INTEGRAZIONI ISTRUTTORIA VIA
CDED 23: IMPATTO ACUSTICO IN FASE DI ESERCIZIO

NODO STRADALE E AUTOSTRADALE DI GENOVA
ADEGUAMENTO DEL SISTEMA A7 – A10 – A12

PROGETTO DEFINITIVO

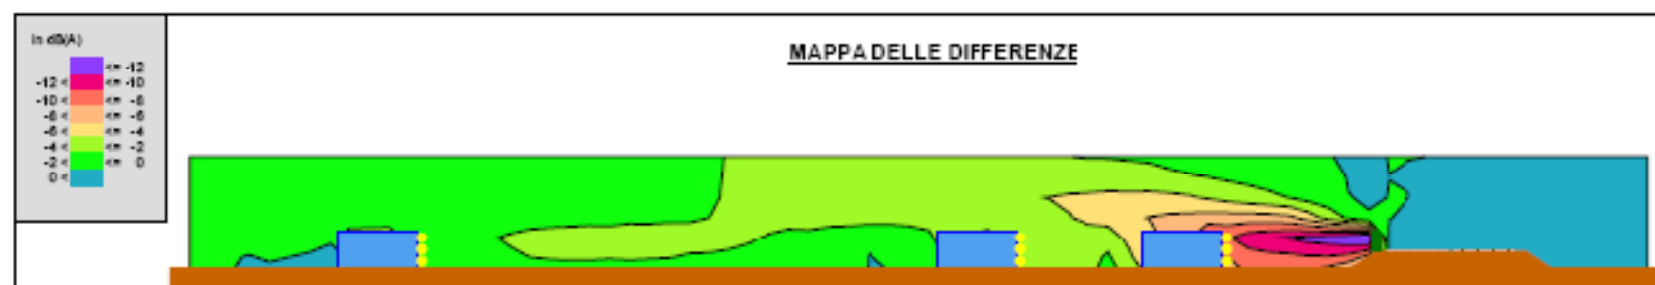
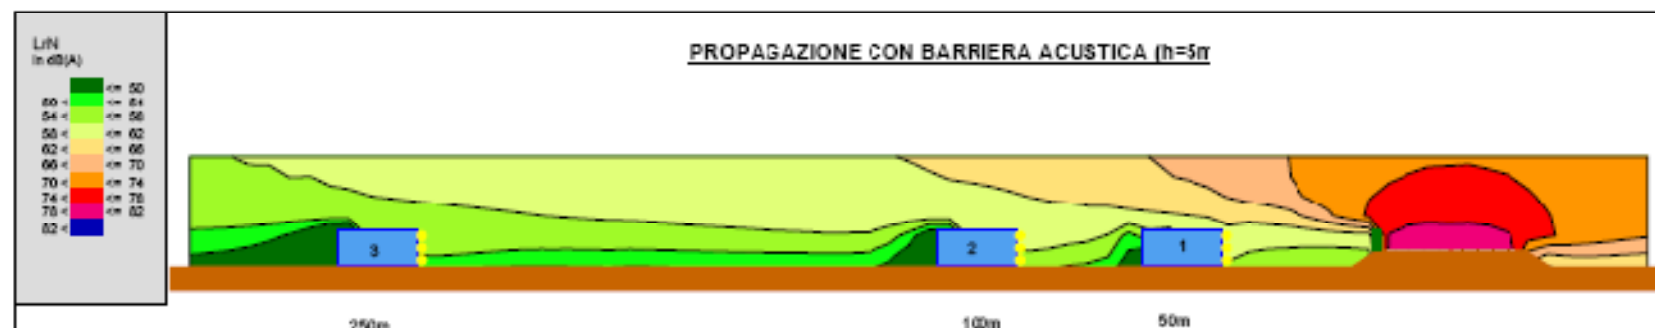
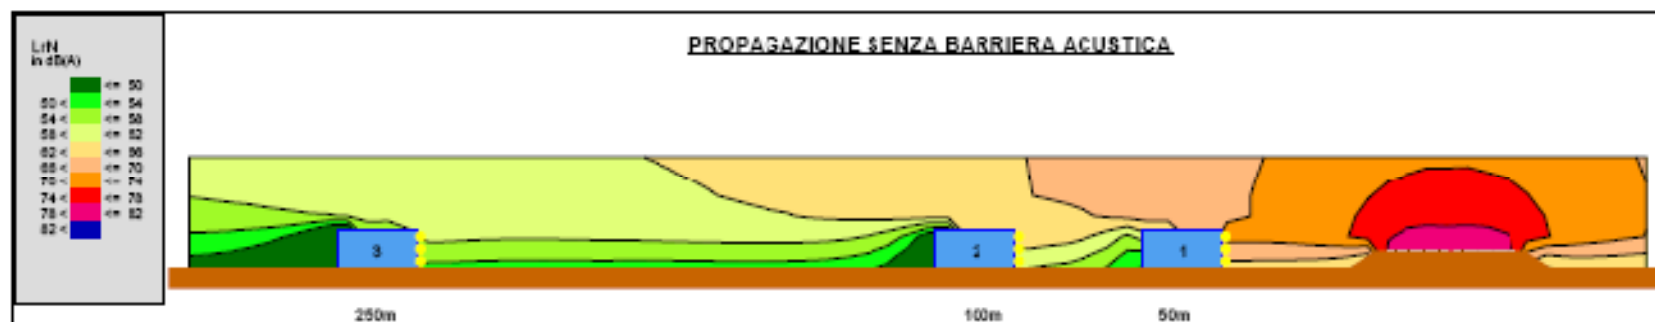
In relazione a quanto richiesto dalla Provincia di Genova (punto 7.2b), si ricorda anche quanto segue.

La valutazione del clima acustico attuale è stata svolta tramite numerose indagini acustiche eseguite sul territorio genovese nel corso degli anni di preparazione del progetto della Gronda. Considerando l’articolazione del territorio attraversato, risulta però impossibile associare ad ogni ricettore un livello di rumore attuale e svolgere quindi la valutazione della modifica del clima acustico determinato dalla nuova opera.

Dall’analisi delle misure ante operam e del contesto territoriale emergono situazioni diversificate: in alcuni casi (Bolzaneto), la Gronda sarà un’ulteriore sorgente di rumore in un contesto già caratterizzato da livelli acustici significativi e, di conseguenza, l’effettivo contributo sarà meno evidente; in altre situazioni (Val Varenna), la Gronda sarà l’unica sorgente presente, o la prevalente, andando a modificare più sensibilmente il clima acustico attuale; in altri casi ancora, la Gronda sostituirà la sorgente autostradale esistente e la sua realizzazione ne determinerà il risanamento.
